Tolerancer fra for- og bagkant til kogeplade udskæringer

I Billeschou oplever vi situationer, i takt med at kogeplader bliver større, at risici for at plade knækker/brækker ved forarbejdning, under transport og efter endt montering. For at komme dette til livs, har vi udarbejdet interne tolerancer, for at minimere risiko for brækage.

Kvartsit, Special sten og Marmor + 12 mm plader

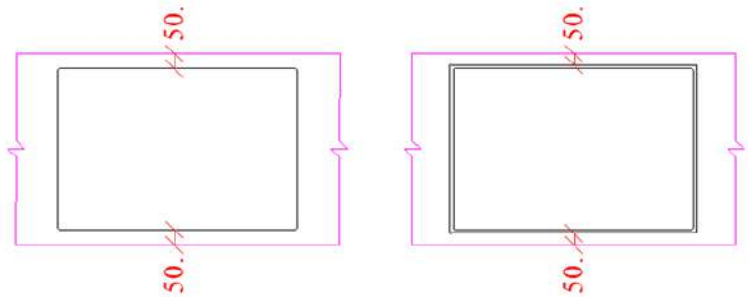
For special sten, marmor samt 12 mm keramik- og komposit, siger vi i Billeschou at der minimum skal være 50 mm tilbage fra udskæring til for- og bagkant.

Granit & Keramik

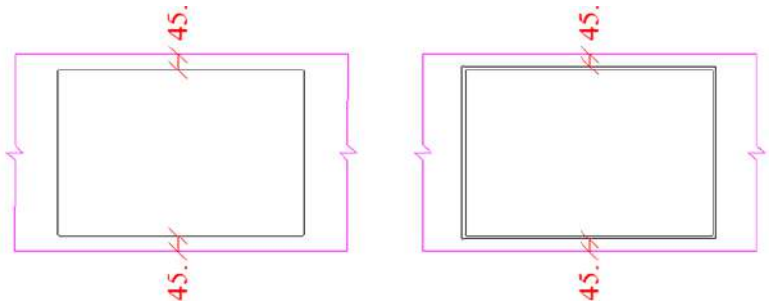
For granit og keramik i tykkelser 20 + 30 mm, skal der minimum være 45 mm tilbage fra udskæring til for- og bagkant.

Enkelte granitter kræver at der er minimum 50 mm, se side 8 i prisliste.

Komposit & ĒCLOS

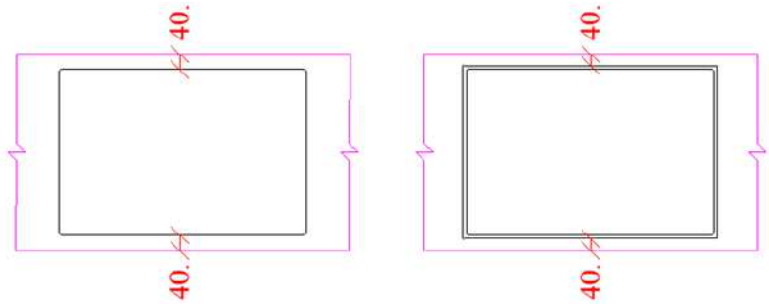
For komposit i tykkelser 20 + 30 mm, skal der minimum være **40 mm** tilbage fra udskæring til for- og bagkant.

Såfremt den ønskede minimumsdybde ikke kan opnås, kan man eventuelt løse dette med en fiskesamling eller ved at forøge dybde på bordplade.
